IMPIANTO DI RECUPERO RIFIUTI NON PERICOLOSI
IN LOCALITÀ PONTE DELLA PRIULA

VERIFICA DI ASSOGGETTABILITÀ ALLA
PROCEDURA DI VALUTAZIONE DI IMPATTO
AMBIENTALE
INTEGRAZIONI

RELAZIONE TECNICA INTEGRATIVA

Cod.: 1637/01-01

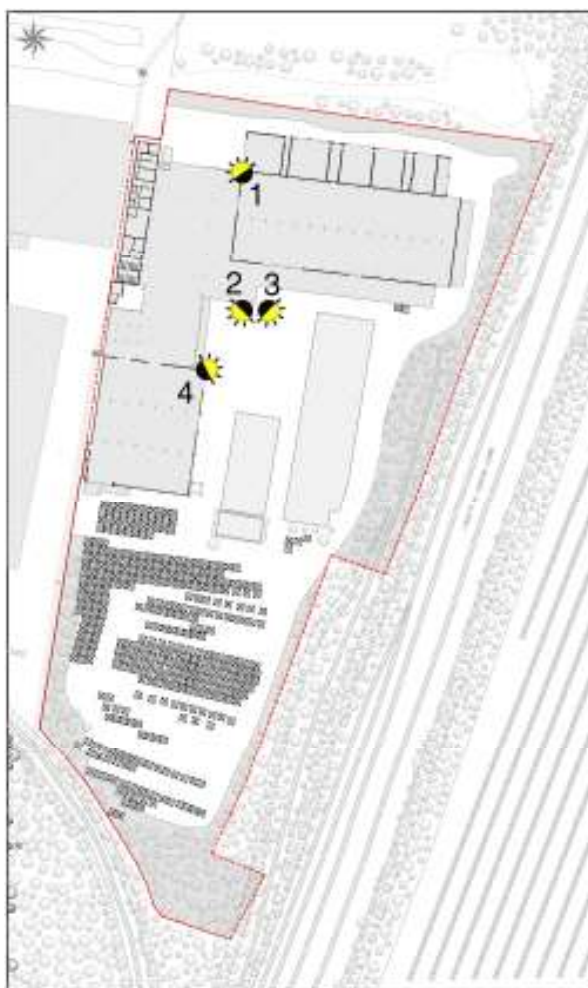
- Se nell'ambito del progetto generale è prevista l'installazione di un numero di punti luce superiore a 4 andrà presentato il progetto illuminotecnico come indicato nella L.R. 17/09.

- Se non sono previsti nuovi punti luce si richiede una documentazione (fotografica) che attesti la rispondenza degli attuali punti luce alle prescrizioni della L.R. 17/09; nel caso in cui, attualmente, i corpi illuminanti non siano conformi, andranno adeguati per lo meno orientando il vetro piano in modo che sia parallelo al piano di calpestio.

Allo stato attuale sono presenti quattro punti luci, ubicati come illustrato nella planimetria seguente.

Non è necessario, in questa fase, il progetto illuminotecnico ai sensi della L.R. 17/09.

Il progetto mantiene i punti luce individuati, che saranno oggetto di manutenzione. La manutenzione consterà, nella eventuale sostituzione, ed, in ogni caso, si interverrà sul loro orientamento in modo da porre il vetro piano parallelo al piano di calpestio, come richiesto.

Tale configurazione potrà variare in fase di progettazione definita e saranno prodotti, con la richiesta di autorizzazione, gli eventuali elaborati come da normativa di settore.

Figura 1: fossato recettore delle acque

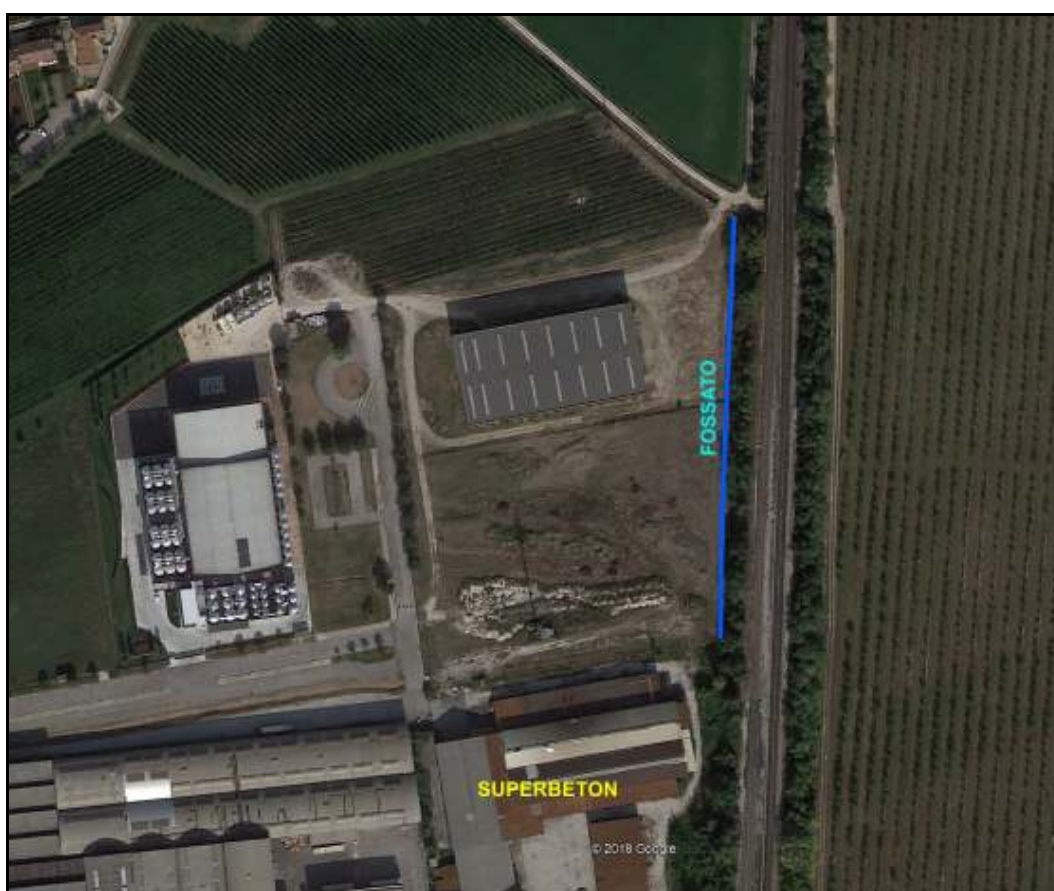
In merito al recapito delle acque della parte nord si chiede di verificare le condizioni e l'idoneità del fossato lungo il terrapieno ferroviario.

Il fossato ai piedi del rilevato ferroviario, situato a Est dell'area, è il recettore originario e attuale delle acque meteoriche raccolte nel sito interessato e di altre aree limitrofe, e fra queste, anche la viabilità pubblica, o parte di essa, connessa agli insediamenti produttivi circostanti.

Il progetto mantiene tale recettore per le acque depurate dal dissabbiatore – disoleatore afferenti al settore Nord dell'impianto, con superficie pavimentata di 0,47 ettari.

La portata del dissabbiatore – disoleatore sarà di 120 l/s, e, quindi, questa sarà la quota parte, dell'impianto in questione, della portata che dovrà smaltire il fossato.

Come visibile dall'immagine seguente, il fossato drena verso Nord, fino ad intercettare un altro parallelo ad un strada sterrata, che attraversa la linea ferroviaria.

La funzione principale del fossato è di dispersione delle acque, più che di drenaggio. Ciò è permesso dal substrato ghiaioso, rilevabile anche dalle foto riportate, dotato di elevata permeabilità, come evidenziato dallo studio geologico allegato al P.A.T. di Susegana.

Il P.A.T. fa ricadere il fossato entro la litologia: “ *Materiali granulari più o meno addensati dei terrazzi fluviali e/o fluvioglaciali antichi a tessitura prevalentemente ghiaiosa e sabbiosa*” cui è associata la dicitura: “*terreni molto permeabili*” con coefficiente di permeabilità $K > 1$ cm/sec.

Il progetto non incrementa significativamente l'incidenza idraulica su tale fossato rispetto allo stato attuale ed a quello originario, quando presso il sito era insediata un'attività di lavorazione legnami. Le aree pavimentate in origine non erano tanto inferiori a quelle previste dal progetto e il dissabbiatore – disoleatore, inserito nel progetto svolgerà funzione di laminazione delle acque in uscita.

In fase di progettazione definitiva si valuterà la manutenzione da attuare nel fossato, per quanto di competenza ed in accordo con gli enti locali.
